Oggetto: Dlgs 152/06 smi e LR 04/2018 smi Procedura per il rilascio del Provvedimento Autorizzatorio Unico Regionale e del provvedimento di Valutazione di Impatto Ambientale volontario relativi al progetto di realizzazione di impianto eolico denominato “Parco Eolico Monte Croce di Ferro”, localizzato in Loc. Monte Croce di Ferro nel comune di Borgo Val di Taro (PR), proposto da Borgotaro Wind Srl.

Osservazioni integrazioni

Allegato: estratto SIT Regionale con indicazione captazioni/sorgenti Gestore M2000 S.p.A.

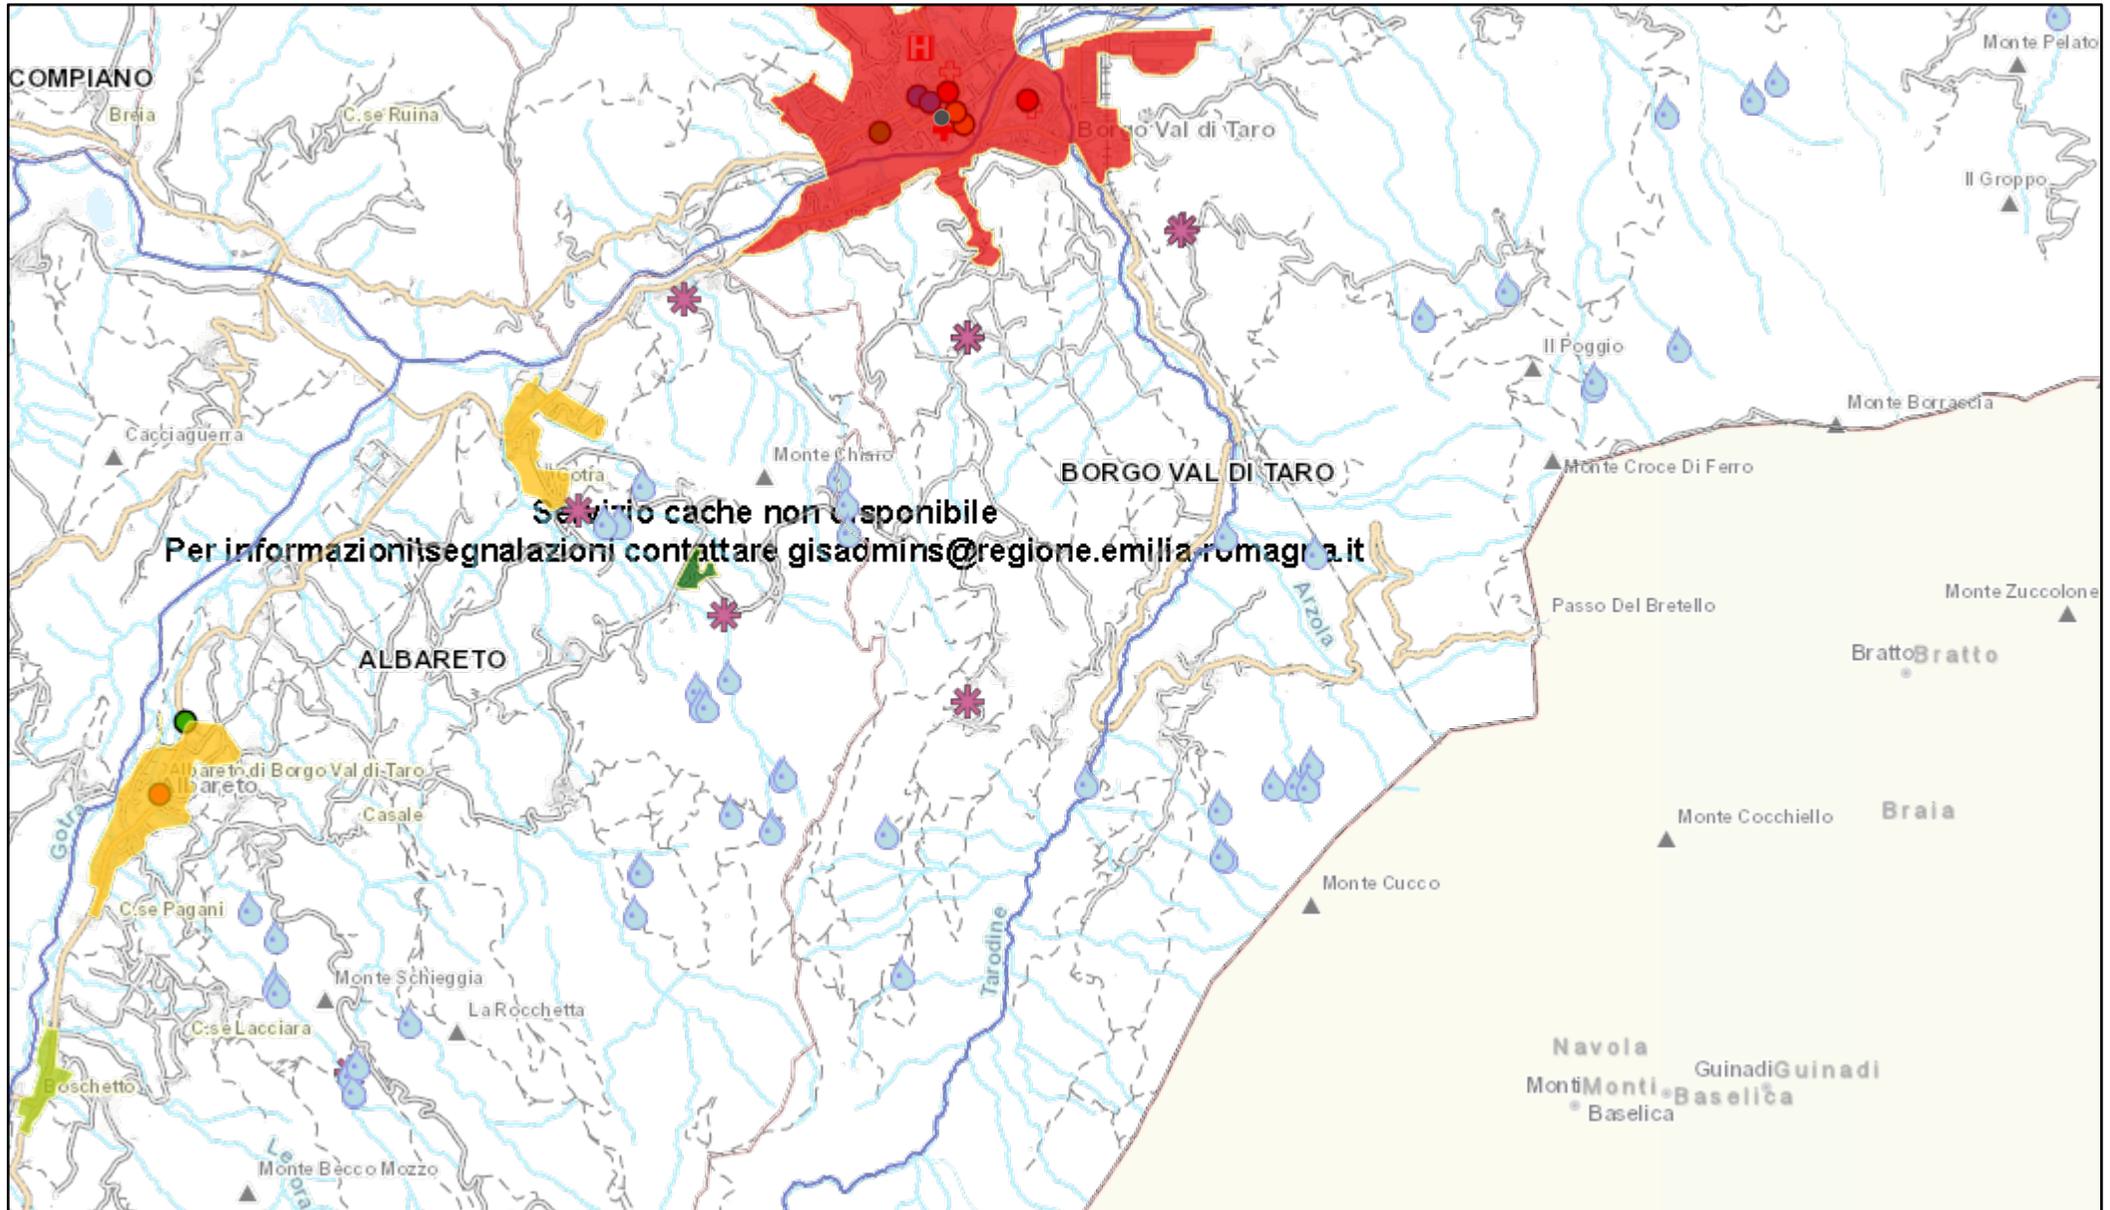
- negli elaborati G-R.4-Tav.1 e G-R.4-Tav.2 alcune captazioni/sorgenti non parrebbero essere censite in modo perfettamente aderente rispetto a quanto indicato nel Sistema Informativo Regionale (SIT_Moka) di cui al link <https://applicazioni.regione.emilia-romagna.it/> (allegato: estratto SIT Regionale con indicazione captazioni/sorgenti Gestore M2000 S.p.A);
